710 - INSP
 ISO/IEC 17020
 Origineel verslag

Verkoop [Afd 8.4.2]

Verslagnummer: 15/10102024/39481/1/1

Inspectie adres: Kasteelstraat 0, 1982 Zemst (België)
 De fundering dateert van: Voor 1 oktober 1981
 Type: Verkoop [Afd 8.4.2]

Elektrisch bord

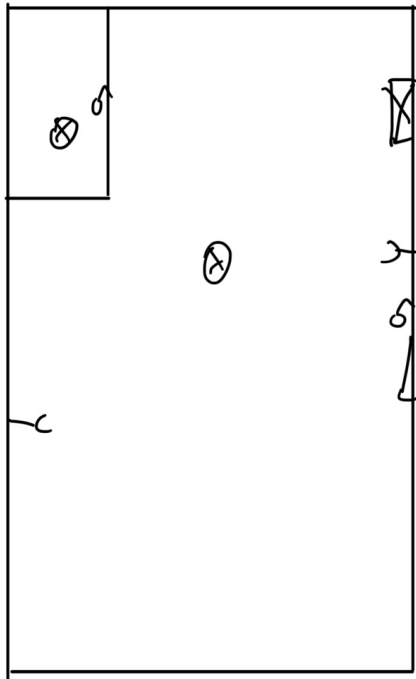
- Het eendraadsschema en situatieplan zijn niet aanwezig. - oAfd 3.1.2.1
- De kringen, de onderbrekingstoestellen en of de beschermingstoestellen zijn niet duidelijk en zichtbaar gekenmerkt. - Afd 3.1.3

- De sectie van de geleiders is niet aangepast aan de grote van de automaten en zekeringen. - oAfd 4.4.1.5
- De spreidingsweerstand van de aardverbinding is te hoog. - oAfd. 4.2.4.4; oAfd. 5.4.2.1

- De isolatieweerstand van de installatie is onvoldoende. - oAfd 6.4.5.1
- De continuïteit van de PE, de stationaire toestellen klasse 1 en/of de equipotentiale verbindingen is niet verwezenlijkt. - oAfd 4.2.4.3

- De schakelaars en/of aftakdozen zijn niet conform. - oAfd 5.3.5.2; oAfd 5.3.5.4; Afd 2.4.3; Afd 8.2.; Afd 8.2.2
- De kringen die de wasmachine, vaatwasmachine, droogkast voeden, zijn niet voorzien van een (zeer) hoog gevoelige differentieelstroombeschermingsinrichting. - oAfd 4.2.4.3.b
